**BREMER MODELL – PROJEKT
ZUR GESTALTUNG EINES
VERKEHRSRAUMS FÜR ALLE
IM ZENTRUM OSTERHOLZ**

SECHSTE PLANUNGSWERKSTATT
AM 22.10.2013 IN DER
GESAMTSCHULE OSTERHOLZ

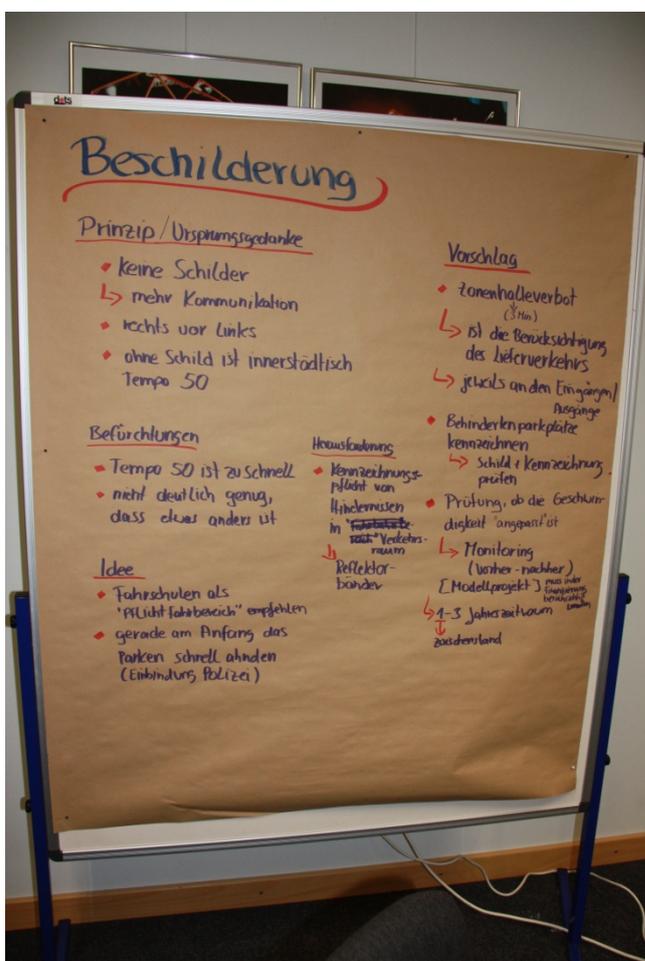
Frau Osterloh vom Fachlichen Beirat erläutert die Beschilderungsmöglichkeiten für den Gemeinsamen Verkehrsraum. Ein Verkehrsraum als Shared Space ist nicht als Rechtsinstitut festgeschrieben. Man bewegt sich im Gemeinsamen Verkehrsraum, ohne dass der Autofahrer durch Beschilderung begrenzt wird. Stattdessen gilt das Gebot der Kommunikation und die gegenseitige Rücksichtnahme das Richten nach aktuellen Bedürfnissen. Wie kann ich mich verhalten, ohne andere zu behindern und wie komme ich sicher durch den Straßenraum? Ohne Schild gilt innerorts die Geschwindigkeitsbegrenzung von 50 km/h als Maximalgeschwindigkeit genauso wie die Regel rechts vor links. Frau Osterloh empfiehlt daher keine Beschilderung innerhalb des Gemeinsamen Verkehrsraumes. Nur an den Eingängen zum Shared-Space-Bereich sollte als Beschilderung das Zonenhalteverbots-Schild (Nr. 290) aufgestellt werden.

Wer ein Fahrzeug führt, darf innerhalb der gekennzeichneten Zone nicht länger als drei Minuten halten, ausgenommen zum Ein- oder Aussteigen oder zum Be- oder Entladen. Innerhalb der gekennzeichneten Zone gilt das eingeschränkte Haltverbot auf allen öffentlichen Verkehrsflächen, sofern nicht abweichende Regelungen durch Verkehrszeichen oder Verkehrseinrichtungen getroffen sind. Das würde sich z.B. auf Hinweisschilder für die Behindertenstellplätze beziehen.
